**AVIS RELATIF À LA PROTECTION
CONTRE LES EVENTUELS EFFETS NOCIFS ET NUISANCES
PROVOQUÉS PAR LES RAYONNEMENTS NON IONISANTS
GÉNÉRÉS PAR DES ANTENNES ÉMETTRICES STATIONNAIRES**

Commune : ITTRE - Exploitant : CITYMESH

Référence exploitant : BW00096_A

Rapport n° 1443 / 2025

Figure 2 : Vue en plan des installations d'antennes dans un rayon de 300 mètres autour de l'installation faisant l'objet de la demande d'avis

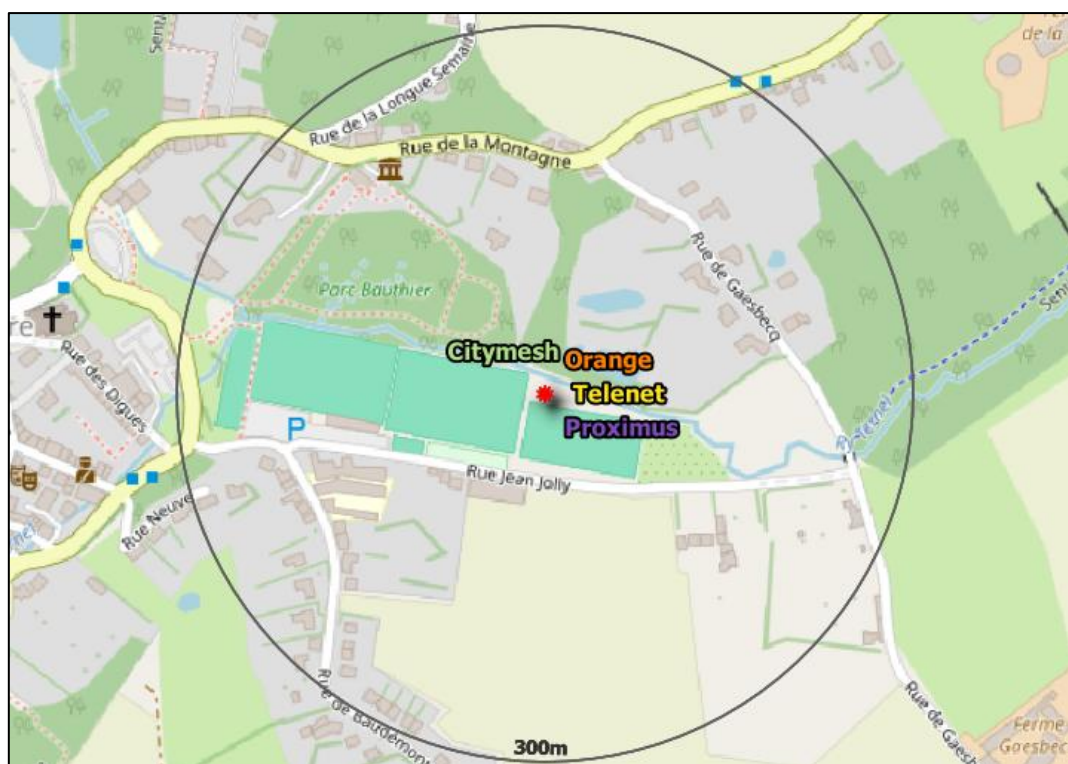
- a) il y a au plus 4 installations d'antennes émettrices stationnaires présentes dans la zone d'évaluation de 300 mètres de rayon représentée dans la figure 2, y inclus l'installation référencée dans le paragraphe 2 : la limite cumulative définie à l'article 4, §2 du décret est nécessairement respectée dans les lieux de séjour à l'intérieur de la zone d'évaluation de 300 mètres de rayon ;

- b) il y a exactement 5 installations d'antennes émettrices stationnaires présentes dans la zone d'évaluation de 300 mètres de rayon représentée dans la figure 2, y inclus l'installation référencée dans le paragraphe 2 et il existe, pour 3 ou 4 de ces installations, un avis attestant le respect de la limite abrogée de 3 V/m : la limite cumulative définie à l'article 4, §2 du décret est nécessairement respectée dans les lieux de séjour à l'intérieur de la zone d'évaluation de 300 mètres de rayon ;

- c) dans tous les autres cas, il a été vérifié que la limite cumulative définie à l'article 4, §2 du décret n'est pas dépassée dans les lieux de séjour sur base du nombre d'installations localisées dans la zone d'évaluation de 300 mètres de rayon représentée dans la figure 2, de leur localisation ainsi que des données inscrites dans la figure 1 et au paragraphe 4 du présent avis et dans les avis attestant le respect de la limite par installation ou de la limite abrogée de 3 V/m relatifs aux autres installations reprises dans la figure 2.

Compte tenu des considérations ci-dessus, il apparaît que l'intensité du rayonnement électromagnétique généré, dans les lieux de séjour situés dans un rayon de 300 mètres autour de l'installation référencée dans le paragraphe 2, par l'ensemble des antennes émettrices stationnaires de l'ensemble des exploitants du même site d'antennes émettrices stationnaires respecte la limite fixée à l'article 4, § 2 du décret.
